REACTIENOTA ZIENSWIJZEN FRANEKER – NIJ FRISTHO

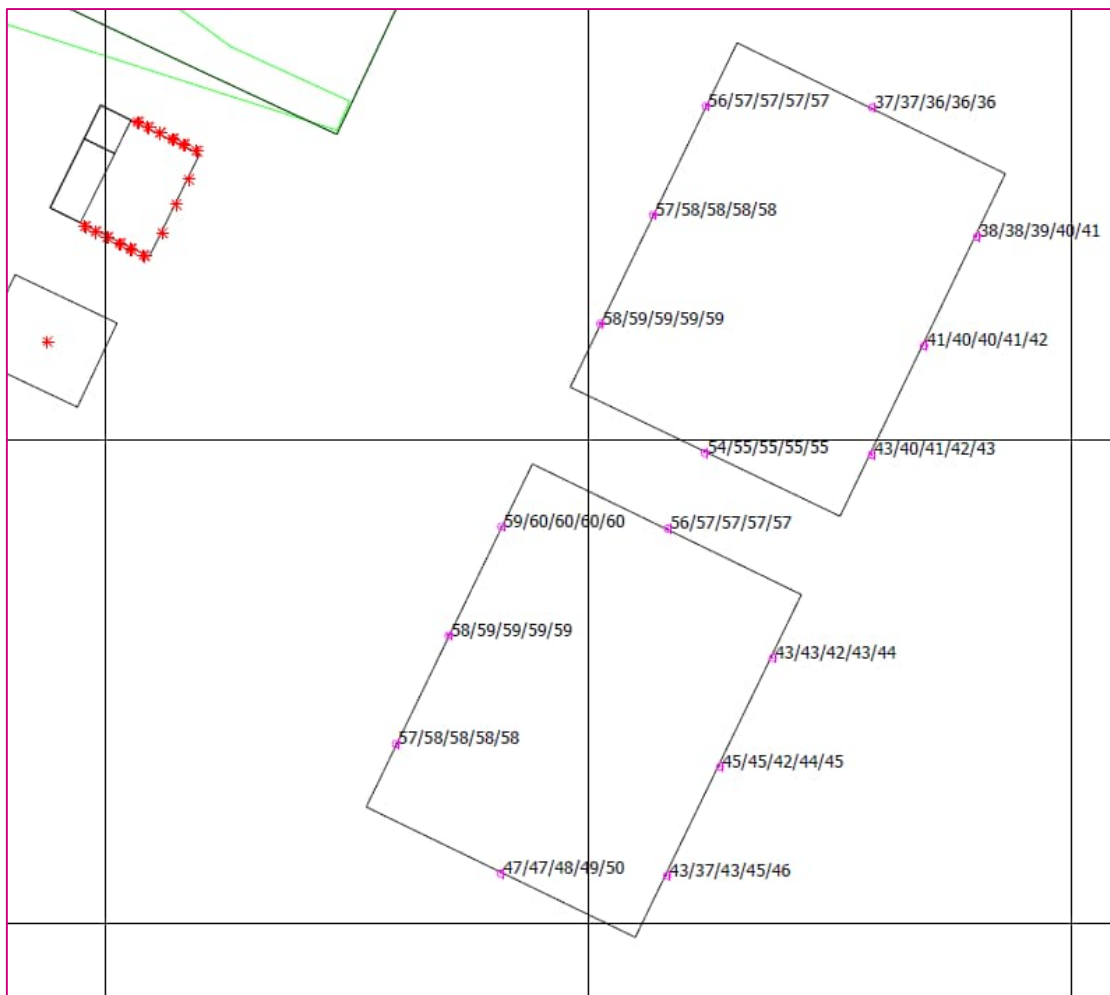
Gasunie heeft een pro-forma zienswijze ingediend tegen het bestemmingsplan die in later stadium (na de zienswijzeperiode) is aangevuld. In de pro-forma zienswijze geeft de Gasunie aan dat het voor hen onduidelijk is of de huidige bescherming van de in het plangebied aanwezig zijnde aardgastransportleiding en gasontvangstation voldoende is. In de latere aanvulling op de zienswijze geeft de Gasunie aan dat in het akoestisch onderzoek (dat is opgenomen in bijlage 2 bij de toelichting van het bestemmingsplan) is aangegeven dat er voor het gasontvangstation aan de Burg. J. Dijkstraweg 10a geen maatwerkvoorschriften gelden. Dit is volgens de Gasunie niet juist. In 2011 zijn er een definitieve beschikking maatwerkvoorschriften verleend door de gemeente, die door de Gasunie als bijlage bij de zienswijze is gevoegd. De grenswaarden en maatwerkvoorschriften uit de beschikking dienen in acht te worden genomen waarbij van de grenswaarden mag niet worden afgeweken. Het besluit hogere waarden Wet geluidhinder en het akoestische onderzoek zullen hierop aangepast moeten worden.

Ten tijde van het akoestisch onderzoek is in het milieu-archief gekeken naar maatwerkvoorschriften en zijn alleen maatwerkvoorschriften voor het perceel Burg. J. Dijkstraweg 1 b gevonden. Om die reden is ervan uitgegaan dat voor het perceel Burg. J. Dijkstraweg 10a geen maatwerkvoorschriften Activiteitenbesluit/Wm van toepassing waren. Dit zou betekenen dat de algemene grenswaarde van 50 dB(A) als etmaalwaarde op 50 meter afstand gelden (inrichting op gezoned industrie terrein). De in het zonemodel (verstrekkt door de FUMO) opgenomen geluidgegevens zijn ten behoeve van de planvorming op basis van de grenswaarde van 50 dB(A) op 50 meter afstand aangepast. Hierdoor voldoet de voorgenomen ontwikkeling aan de grenswaarden van de Wet geluidhinder.

Nu er, zoals de Gasunie aangeeft, toch maatwerkvoorschriften blijken te zijn voor het perceel Burg. J. Dijkstraweg 10a, is deze werkwijze niet correct en voldoet het plan niet maar aan de Wet geluidhinder en wordt de maximale ontheffingswaarde van 55 dB(A) overschreden (zie onderstaande figuur). Door Gasunie wordt gevraagd het akoestisch onderzoek en de hogere waarden Wet geluidhinder aan te passen op basis van de maatwerkvoorschriften.

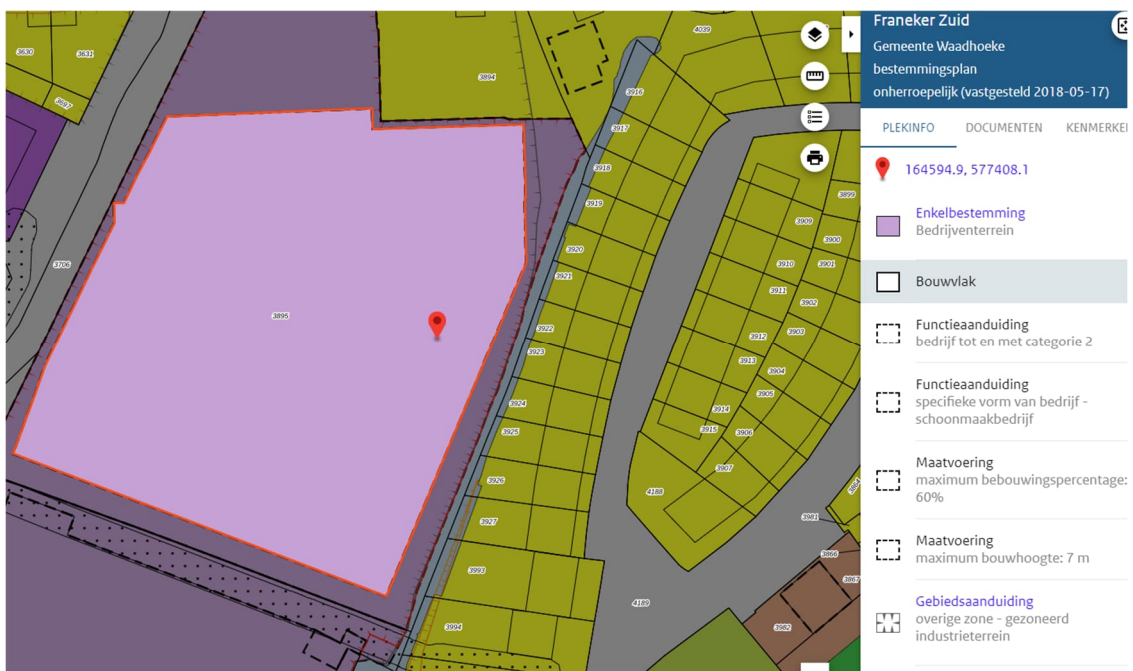
Reclamant geeft aan dat de beoogde nieuwbouwplannen resulteren in een verslechtering van de fysieke leefomgeving van de 12 bestaande woningen ten oosten van het plangebied. In de huidige situatie grenzen de woonpercelen direct aan de sloot, vervolgens een groenstrook en open grasland. Op grond van het geldende bestemmingsplan *Franeker Zuid* het plangebied de bestemming 'Bedrijventerrein' met een beperkt bouwvlak en een maximum bebouwingspercentage van 60% met een maximum bouwhoogte van 7 meter.

Het nieuwe bestemmingsplan maakt de bestemmingen 'Wonen', 'Groen' en 'Verkeer' voor het plangebied mogelijk. Grenzend aan de bestaande percelen van de 12 omwonenden gaat het om wooneenheden met een bouwhoogte van 11 meter. Verder gaat het om een woongebouw voor 20 wooneenheden met een bouwhoogte van maar liefst 18.5 meter en 2 woongebouwen voor 16 wooneenheden met een maximum bouwhoogte van 15.5 meter. Er is op de woongebouwen ook een flauwe kap geprojecteerd van maximaal 1,5 meter hoog. Voor de aanwezige zonnepanelen op de diverse bestaande woningen van cliënten houdt de hoogte van de voorgenomen bebouwing een beperking en verslechtering in. Hierover is geen afweging gemaakt en dit is niet onderzocht.

Het volgende figuur toont een uitsnede van de verbeelding van het geldende bestemmingsplan Franeker Zuid. Alhoewel het zuidelijke deel van het bouwvlak binnen de bestemming 'Bedrijventerrein' op dit moment niet is bebouwd, behoort dit wel degelijk tot de planologische mogelijkheden.

Het is hierin bij recht mogelijk om in het oostelijke deel van dit bouwvlak een plint met bedrijfsbebouwing mogelijk te maken tot een bouwhoogte van 7 meter. Aan de hand van een binnenplanse afwijkingsmogelijkheid kan deze bouwhoogte onder voorwaarden worden verhoogd tot 15 meter.

De afstand tussen het bouwvlak van de bestemming 'Bedrijventerrein' en het bouwvlak van de aangrenzende woonpercelen varieert van circa 15 meter bij het bouwvlak bij de Gideon 18 tot circa 30 meter bij het bouwvlak bij de Frisia 24. In het nieuwe bestemmingsplan varieert deze afstand tussen de bouwvlakken van de nieuwe woningen in het plangebied en de aangrenzende bestaande
